Mission régionale d'autorité environnementale

Avis sur le projet de centrale photovoltaïque au sol sur la commune de Chambroncourt (52) porté par la société CPV SUN 40

n°MRAe 2023APGE53

Figure 3: Plan de masse du projet. Source : dossier.

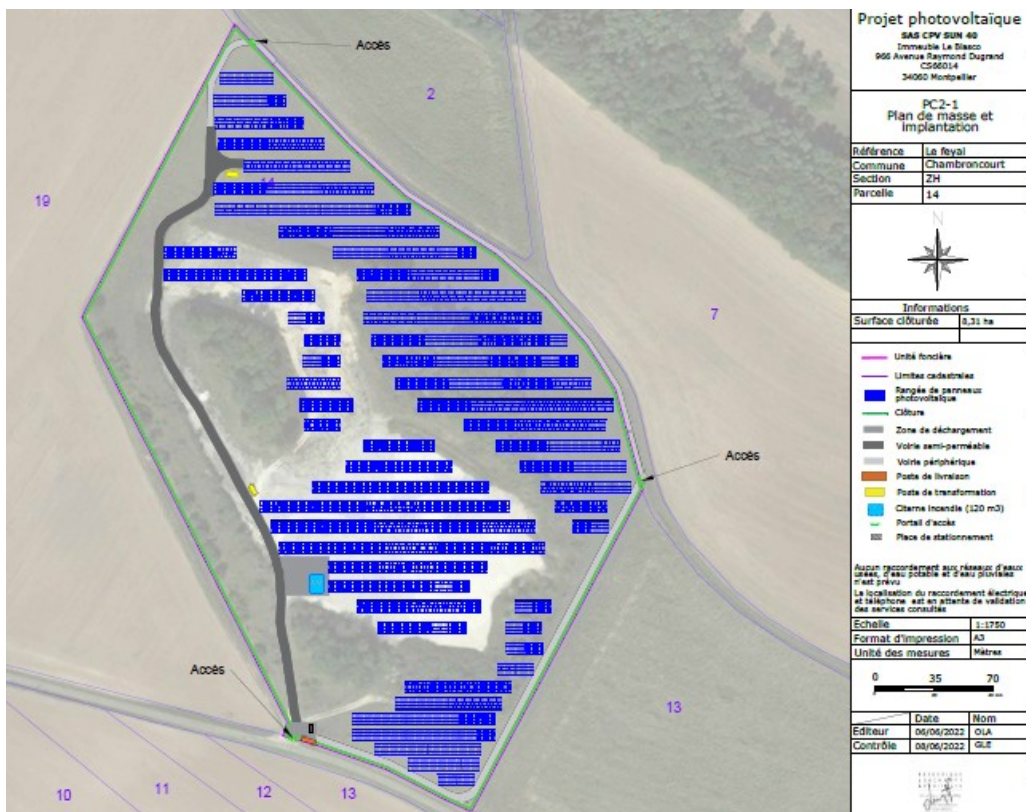
moins de 3 m et les rangées de panneaux seront espacées de 3 à 6 m en fonction des milieux ; l'Ae signale au pétitionnaire qu'il existe des modules photovoltaïques cristallins multicouches qui ont l'avantage, par rapport à la technologie monocouche, de capter de l'énergie sur les deux faces, ce qui améliore le rendement (de 8 à 15 % supplémentaires pour atteindre un rendement de 25 %⁸) et qu'ils pourraient être installés à certains points du site, selon la nature du sol.

- supports en plots lestés sur la partie où les sols sont à nu et de supports fixes sur pieux battus, d'une profondeur de 2 m, sur les autres milieux. Le dossier précise qu'une étude géotechnique sera conduite avant les préalablement aux travaux et permettra de confirmer ce choix d'ancrages ;
- onduleurs « string » ;
- 2 postes de transformation au sein de locaux techniques d'environ 6,2 m de long sur environ 3,3 m de haut et environ 2,8 m de large ;
- 1 poste de livraison à l'entrée sud du parc, en limite de clôture.

L'Ae recommande au pétitionnaire de comparer les alternatives possibles pour le choix de la technologie des panneaux photovoltaïques à installer en prenant en compte notamment le moindre impact environnemental (risque de pollution et optimisation du rendement), les possibilités de recyclage et l'aménagement sur site ;

Figure 4: Plan de la remise en état du site d'après l'arrêté préfectoral. Source : dossier.

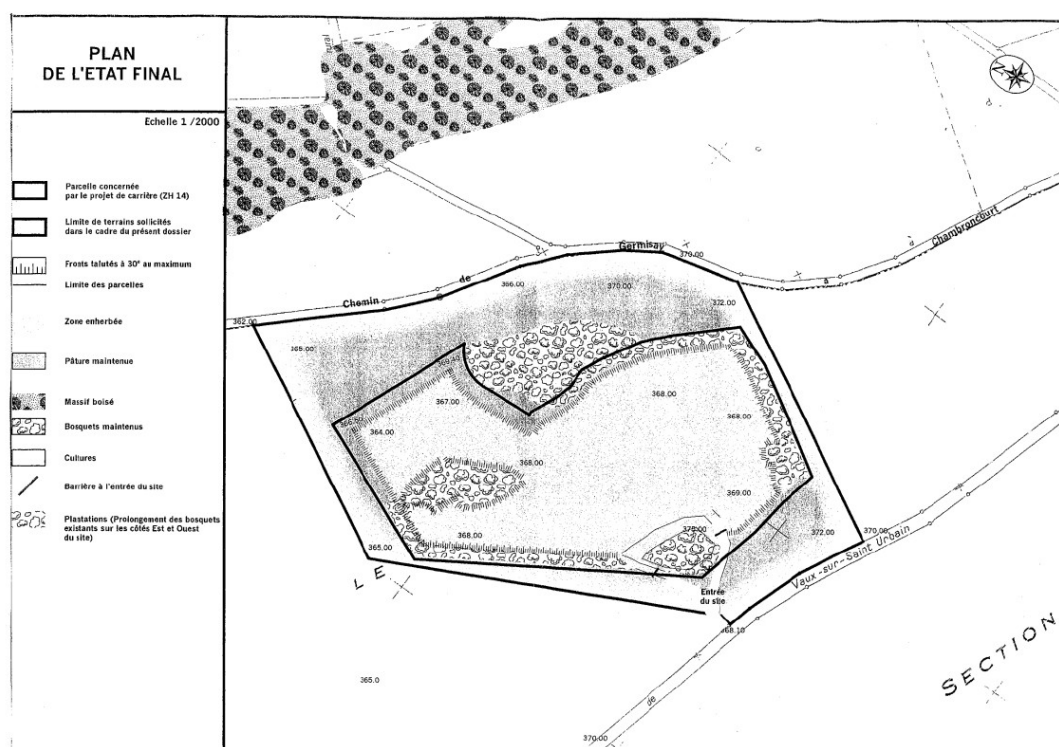
Le dossier ne prévoit aucune mesure compensatoire dans la mesure où il estime que les mesures d'évitement et de réduction suffisent. L'Ae ne partage pas cette analyse et estime que des boisements compensatoires devraient être mis en place, afin d'une part, de respecter le principe de l'équivalence écologique et de l'absence de perte nette de biodiversité (article L.163-1 du code de l'environnement) et, d'autre part, de respecter l'arrêté préfectoral de remise en état du site qui vise spécifiquement la préservation des bosquets (voir figure 4).

L'Ae recommande de respecter les prescriptions de remise en état du site ou à défaut, de prévoir des mesures pour compenser la perte de milieux boisés.

Figure 5: Sens des écoulements. Source : dossier.

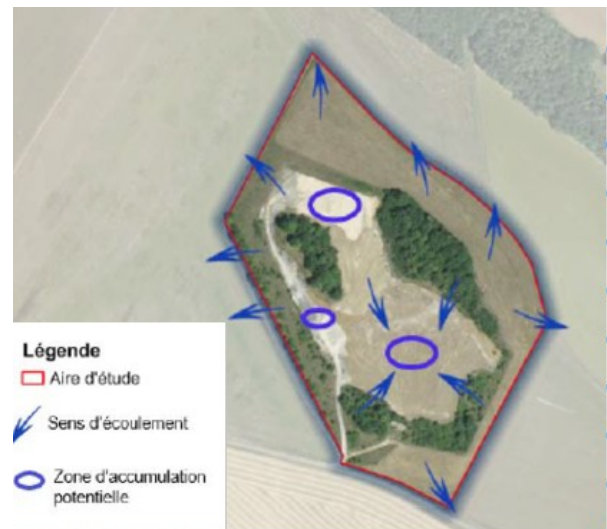
L'Ae rappelle qu'il existe un risque de pollution, non accidentel, par contact des eaux souterraines avec les pieux de fondation ou autres éléments techniques des panneaux photovoltaïques. Une pollution de la nappe est également possible en cas d'incendie du fait du risque de percolation de celle-ci par les pieux projetés.

Elle rappelle ainsi la nécessité de recourir aux ancrages les moins impactants pour la qualité des eaux souterraines, plus particulièrement, au niveau des sols les plus affleurants.

Le cas échéant, l'Ae recommande au pétitionnaire de mettre en place un système de surveillance et de suivi régulier de la qualité des eaux souterraines situé en amont et aval de la centrale qui permettra de capitaliser la connaissance de l'impact des pieux sur l'eau de la nappe.
